# Avis sur le projet de doublement de la RT20

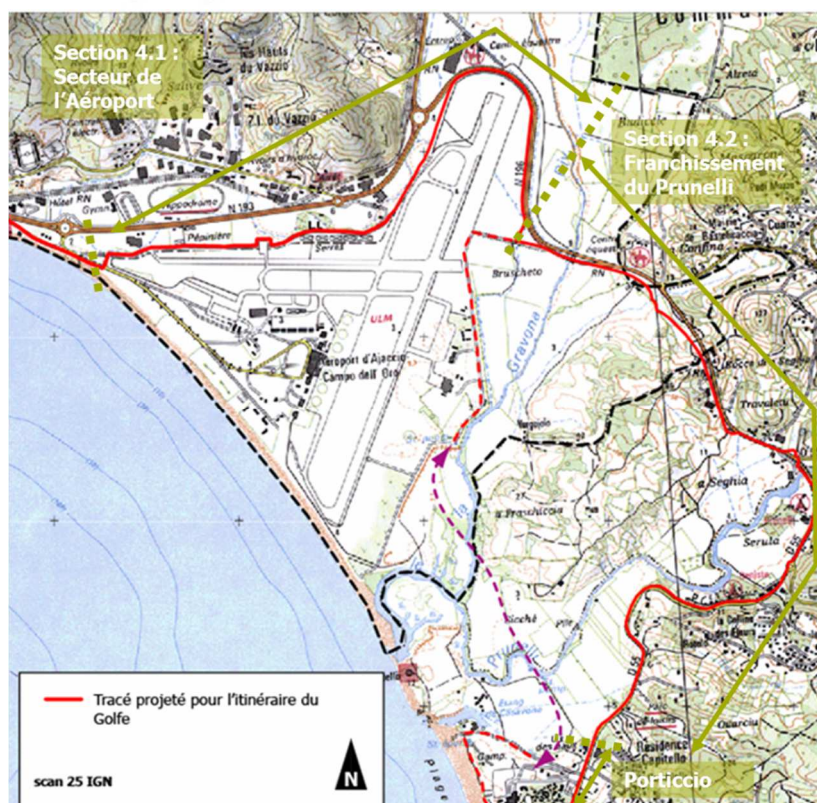
De surcroît, ce parcours a été identifié par le PDU et plus précisément dans le **Schéma des liaisons douces de la CAPA** comme une alternative à coût et délai raisonnables pour l'aménagement doux le long du golfe :

En interdisant l'accès des vélos à Socordis (seul lien entre Ajaccio et la rive sud à l'heure actuelle), le doublement des voies de la RT20 **compromet le projet** de liaison cyclable autour du Golfe.

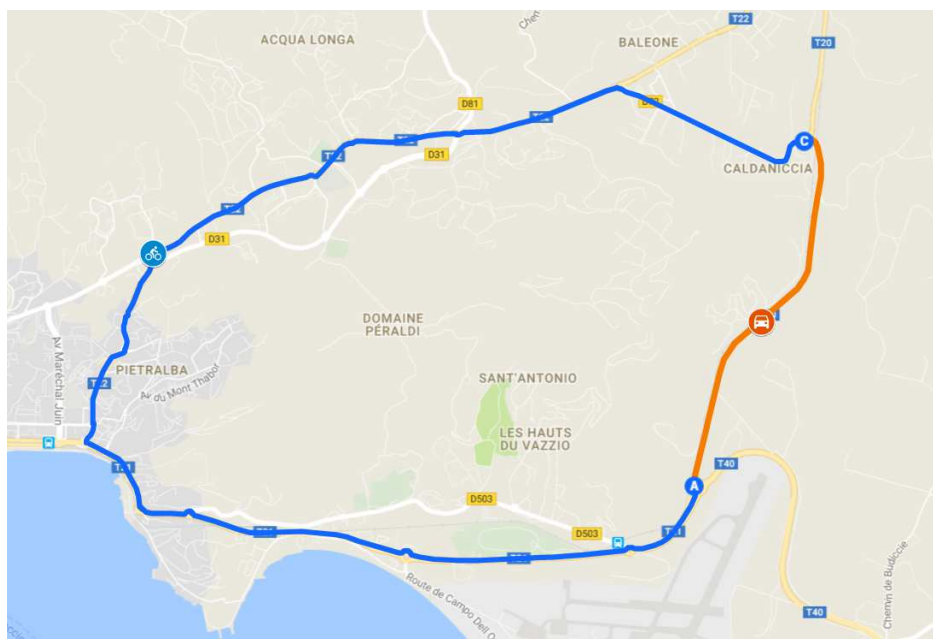
Le projet invite les cyclistes à emprunter la future pénétrante pour relier Socordis à Caldaniccia soit un **détour de près de 10 kms avec 70 m de dénivelé** soit **une demi-heure** inacceptable pour un usager se déplaçant avec sa **propre énergie**, humaine, alors que l'automobiliste se déplaçant sans effort peut emprunter la RT20 itinéraire plat et le plus direct possible :

Ce projet, **au lieu d'interdire** les modes doux, devrait leur **proposer un itinéraire sécurisé** sous forme de **voie verte** avec une ou plusieurs **passerelles** spécifiques pour franchir la RT, voir les exemples ci-dessous ainsi qu'une suggestion de tracé :
